Mission régionale d'autorité environnementale
ÎLE-DE-FRANCE

**Avis délégué
de la Mission régionale d'autorité environnementale d'Île-
de-France sur le projet de rénovation urbaine
du Haut du Mont-Mesly à Créteil (94)**

N°MRAe 2021 – 1750
en date du 12/11/2021

Figure 1: Nouveau plan de masse du projet avec indication de la zone modifiée (source : note évolution du projet).

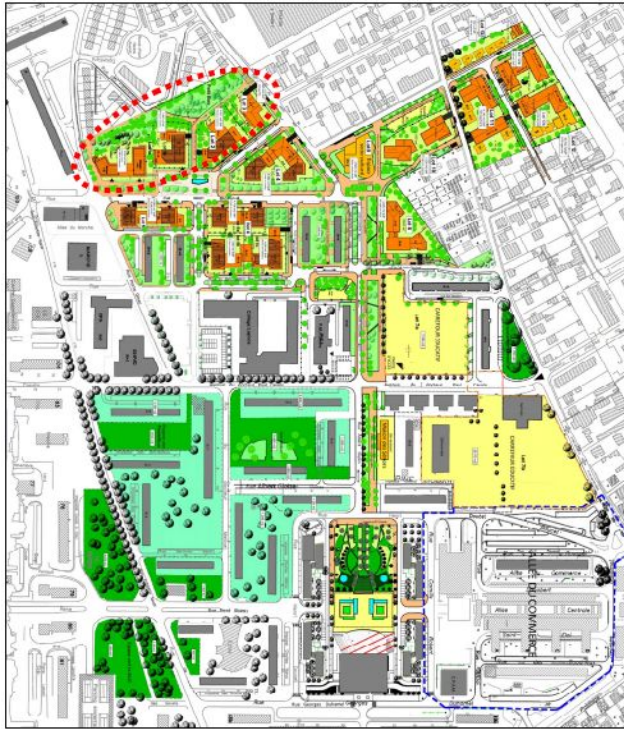
Néanmoins, certains compléments et plans de masse, schémas et coupes (p. 237 par exemple) ne prennent pas tous en compte l'évolution liée au lot 1a, même si cette évolution est mineure.

Le déplacement de l'îlot 1a est modéré, mais modifie le « Mail Cardinaud » qui devient la « Place Centrale des Fontaines ». L'étude d'impact ne permet pas d'apprécier si ce changement porte atteinte au parti paysager global du projet. La MRAe note que la notice paysagère a bien été annexée à l'étude d'impact, ce qui est positif.

Mais celle-ci ne prend pas en compte l'évolution du déplacement de l'îlot 1a. Il manque encore des prises de vue proches et lointaines du site actuel et du site projeté intégrant le reboisement et les espaces verts publics et privés à l'échelle du quartier nord de la ZAC. L'étude d'impact ne répond pas aux recommandations de la MRAe, visant à présenter une analyse paysagère du site, détailler le parti paysager du projet et approfondir l'analyse de l'impact du projet sur l'amélioration du cadre de vie des habitants (espaces verts publics et privés).

(1) La MRAe recommande d'actualiser l'étude d'impact pour intégrer pleinement la modification sur le lot 1a et répondre à l'ensemble des recommandations formulées dans ses avis précédents.
